案件名：東ティモール国立大学工学部能力向上プロジェクトフェーズ2（ロット2）向け機材（21a00579）

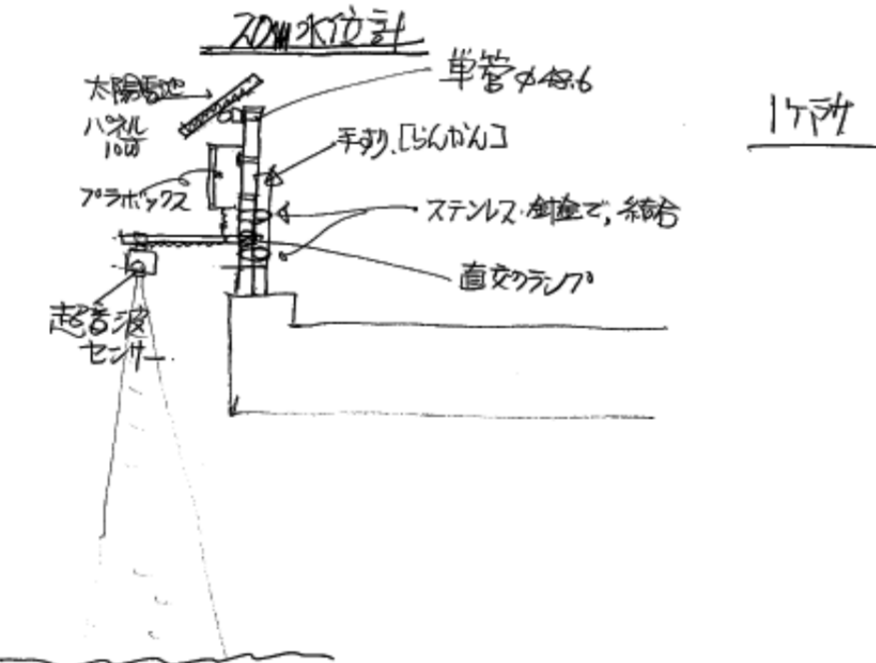
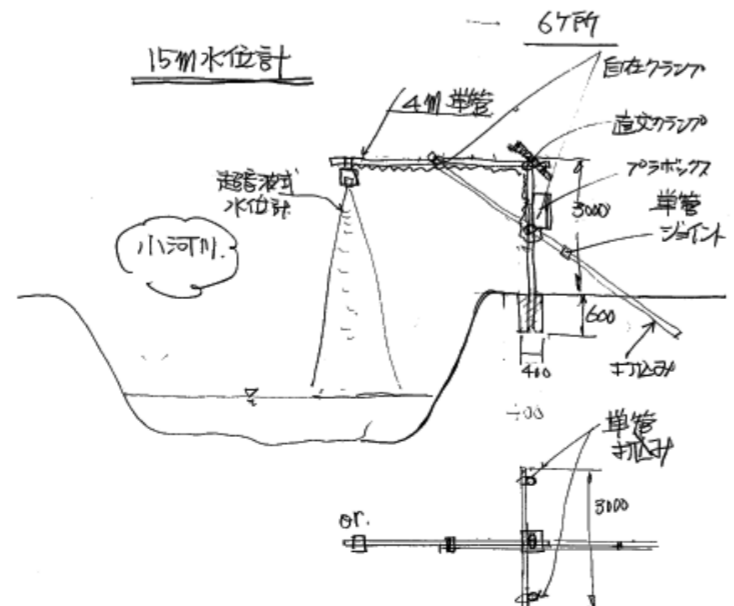
11	P35~37 機材仕様明細書 機材番号23, 24, 25, 26 機材名 23 Visara雨量計・温度計 (自然通気式) 24 超音波水位計 25 超音波水位計 26 簡易型河川監視カメラ	<p>1. 各設置にかかるパイプ等の部材については、見積もりに精度を出す為に現地の設置現場の状況が必要となります。正確な図面などは不要ですが、各設置予定場所の写真等のご提供をお願いします。</p> <p>なお、現状想定している設置方法については、図を以下の通り添付しますのでご参照ください。 もし、写真がない場合は、現地の状況を下記図面のように推測の上材料を見積もります。 図-1 水位計設置方法 橋梁に設置の場合。 図-2 水位計設置方法 小河川に設置の場合。 図-3 カメラ設置方法 図-4 雨量計設置方法</p> <p>2. 設置後の機器の盗難対策として設置参考図の通り、カメラ、雨量計はなるべく高い位置に設置を行う予定ですがもっと高い位置に機器を設置する場合、メンテナンス性が悪くなり、梯子等が常に必要になります。又、設置後のセキュリティはユーザー側の責任範囲で、万一、盗難が発生しても納入業者の責任範囲外であることをご確認下さい。 現地で鉄板等の資機材と溶接作業等を無償提供頂ければ盗難防止柵を作製することも検討出来ますが、時間的に1か所程度が限度と思われれます。</p> <p>3. 工事中の製品・資機材の保管場所とセキュリティはユーザー側から無償で提供されることをご確認お願いいたします。</p> <p>4. 単管パイプ(2-3m)等の資機材を保管場所から各設置場所へ搬入する為の車両はユーザー側から無償で提供されることをご確認お願いします。</p> <p>5. 各設置場所への案内はユーザー側からアテンドして頂けることをご確認お願いします。</p> <p>6. 工事材料について、現地調達することが出来る物については、現地調達する事を考えているが、現地で調達出来ないものについては、日本から運ぶことになる。 また、その場合の鉄管類についても記載しているので、現地で手に入るか確認をおねがいいたします。</p>	<p>1. 通番10の回答を参照ください。</p> <p>2. 設置後のセキュリティは現地ユーザーの責任となります。 またユーザーが、材料と資機材を無償提供しますので、1か所の盗難防止策を実施してください。</p> <p>3. 工事中の製品の資機材の保管場所（工学部校舎）は、ユーザーが無償提供します。</p> <p>4. 資機材を保管場所から各設置場所へ搬入するための車両は、ユーザーが無償提供します。</p> <p>5. ユーザー（工学部教官）が、各設置場所へアテンドします。</p> <p>6. 工事材料について、現地調達の可否が確認できないため、必要な材料はすべて日本から持ち込んでください。</p>

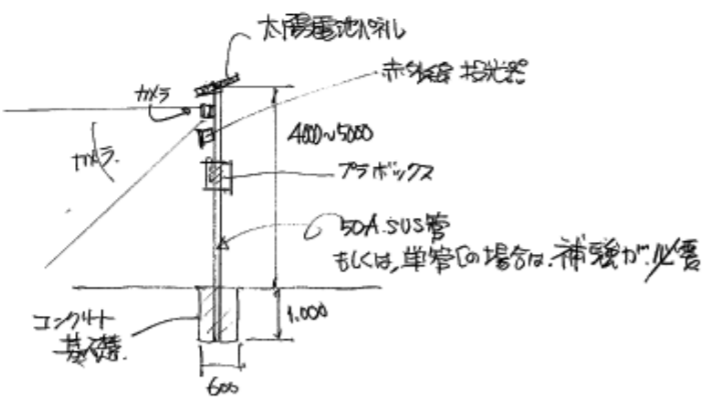
12	24 & 25 超音波水位計 橋梁に設置の場合		現地状況に合わせて、国内での標準工法に従い、適切に据付けてください。
13	24 & 25 超音波水位計 小河川の設置の場合		現地状況に合わせて、国内での標準工法に従い、適切に据付けてください。

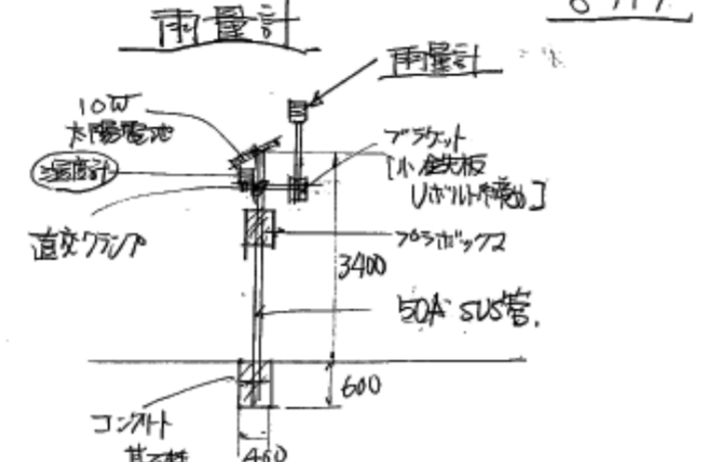
14		26 カメラ設置	<p style="text-align: center;">カメラ設置 7ヶ所</p> 	現地状況に合わせて、国内での標準工法に従い、適切に据付けてください。
15		23 Vaisala雨量計・温度計	<p style="text-align: center;">雨量計 8ヶ所</p> 	現地状況に合わせて、国内での標準工法に従い、適切に据付けてください。
16	P35~37	<p>機材仕様明細書 機材番号23, 24, 25, 26 機材名 23 Visara雨量計・温度計 (自然通気式) 24 超音波水位計 25 超音波水位計 26 簡易型河川監視カメラ</p>	<p>上記工事に使用される標準的材料 https://www.komeri.com/contents/event/14_pipe/ 単管 φ48.6 亜鉛メッキ鋼管 (日本でもっとも標準的に売られている足場、仮設用鋼管) 長さ、2m、3m、4m、5m、 など なければ、一番長いものを現地に合わせて切る。 数量は、30本程度 下記URLを参照のこと、 https://www.komeri.com/contents/event/14_pipe/ 単管ジョイント 単管を組み合わせるときに使用する。 40個程度 一般配管用ステンレス鋼管 呼び径 SU60 (50A) 外径60.5mm 肉厚1.5mm 鉄筋 D16 50cm 15本 これらが、現地調達できなければ、日本から運び込む。 運賃がかかるが、了承いただきたい。また、sus管が現地で手に入りにくい場合は、単管で補強を考え組み立て施工をする。</p> <div style="display: flex; justify-content: space-around; align-items: center;"> <div style="text-align: center;"> <p>直交クランプ</p>  <p>単管を直交に繋ぐ時に使用します。</p> </div> <div style="text-align: center;"> <p>自在クランプ</p>  <p>単管をどのような角度にも繋ぐ事ができます。</p> </div> </div>	通番11 の 6. の回答を参照してください。
